Проблема увеличения производительности компрессоров типа K1290-121-1

В.Е. Кузьмин, Л.К. Чернявский (ЗАО «НПФ «Невинтермаш»)

Статья содержит полемику авторов модернизации центробежных компрессоров типа K1290-21-1 с авторами статьи, содержащей критику данной модернизации. Рассмотрены все положения критической статьи. В отношении каждого замечания высказаны подробные возражения.

Рис. 1. Газодинамические характеристики компрессора при $n_{\text{турб}} = 3400$ об/мин: 1 – паспортные характеристики; 2 – фактические перед модернизацией; 3 – после модернизации по результатам контрольных испытаний

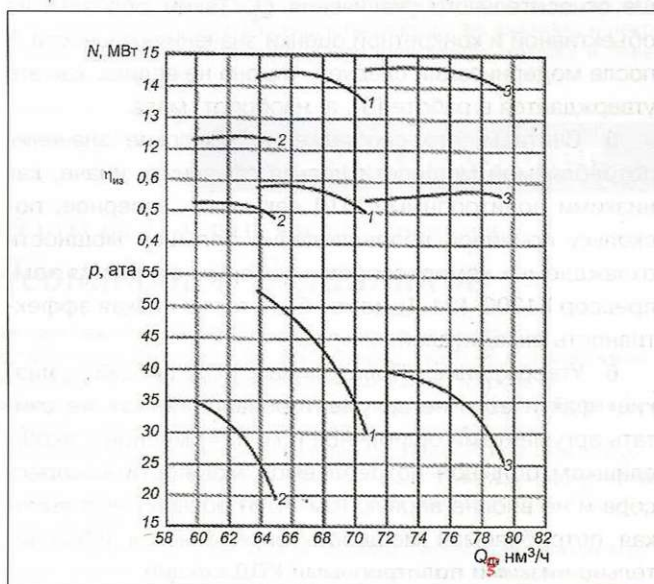
2. Утверждение «В случае $p_k = 36$ ата (как предусмотрено в ТЗ) производительность $Q_g = 76\ 000$ $\text{нм}^3/\text{ч}$, а потребляемая мощность $N = 14,7$ МВт» – не вполне точное. Действительно, если аккуратно воспользоваться газодинамическими характеристиками модернизированного компрессора, представленными на рис. 1 (рис. 4 в работах [1, 2]), то получим, что при $p_k = 36$ ата производительность $Q_g = 76\ 300$ $\text{нм}^3/\text{ч}$, а $N = 14,6$ МВт. Разница между 76 000 $\text{нм}^3/\text{ч}$ и 76 300 $\text{нм}^3/\text{ч}$, а также между 14,7 МВт и 14,6 МВт, конечно, не столь значительна, но налицо занижение нашими оппонентами Q_g на 0,4% и завышение N на 0,7%.

3. Замечание «В случае $p_k = 36$ ата производительность будет существенно меньше, а потребляемая мощность больше, чем в случае $p_k = 32$ ата» не соответствует действительности. Согласно характеристикам модернизированного компрессора (см. рис. 1) при $p_k = 36$ ата производительность Q_g меньше, чем при $p_k = 32$ ата, в 1,022 раза (78 000/76 300), а мощность N больше в 1,021 раза (14,6/14,3). Нет необходимости пояснять, что изменение Q_g и N на величину около 2% нельзя трактовать как существенное, тем более, что оно соответствует увеличению p_k в 1,125 раза (36/32), т.е. на 12,5%.

4. Утверждение «Мощность N , потребляемая модернизированным компрессором на режиме при $p_k = 36$ ата, слишком высока», мы считаем ошибочным. Ведь из факта, что она (14,6 МВт) значительно больше фактической до модернизации (12,2 МВт, см. рис. 1), а также мощности по паспорту на немодернизированный компрессор (13,9 МВт, см. рис.1), вовсе не следует вывод о чрезмерности этого значения (14,6 МВт). Чтобы составить объективное мнение, значительно ли увеличилась мощность N после модернизации, следует сравнить относительное увеличение N с относительным увеличением производительности Q_g . Воспользовавшись характеристиками на рис. 1 и проделав элементарные арифметические операции, получим, что в результате модернизации мощность N возросла на 19,7% по сравнению с фактической до модернизации и на 5,0% по сравнению с паспортными данными; в то же время производительность Q_g увеличилась соответственно на 30,0% и 9,6%. Как видим, относительное увеличение N в обоих случаях меньше относительного увеличения Q_g . Таким образом, из объективной и конкретной оценки значения мощности N после модернизации следует, что она не велика, как это утверждается в работе [3], а, наоборот, мала.

Рис. 2. Проточная часть первого модернизированного колеса

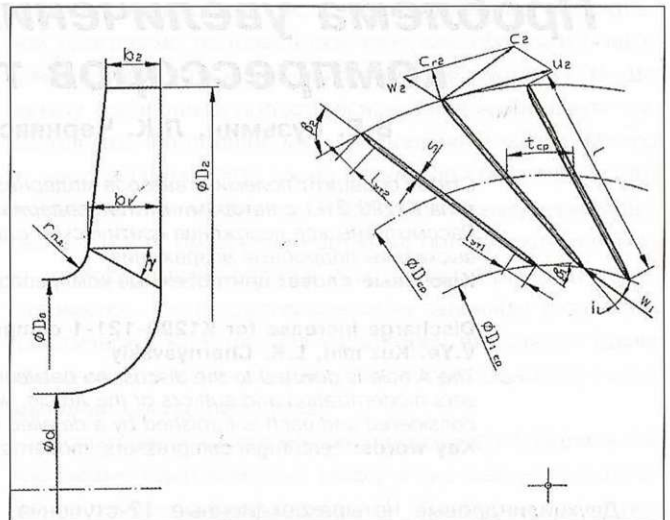
7. Утверждение «Косвенным свидетельством низких политропных КПД секций является применение в первой ступени рабочего колеса с прямыми лопатками» несостоятельно по двум причинам. Во-первых, если

прямые лопатки (рис. 2) и считать свидетельством низких $\eta_{пол}$ модернизированного К1290-121-1, то только для 1-й секции, а не для всех секций; между тем, по данным контрольных испытаний модернизированного компрессора, именно эта секция показала наибольший КПД $\eta_{пол} = 0,82$. Во-вторых, на уровень $\eta_{пол}$ секций оказывает влияние не только форма лопаток колес, но и большой ряд других геометрических и режимных параметров ступеней, образующих секции; при этом влияние некоторых параметров во многих практических случаях, в том числе в модернизированном К1290-121-1, сильнее влияния формы лопаток колес.
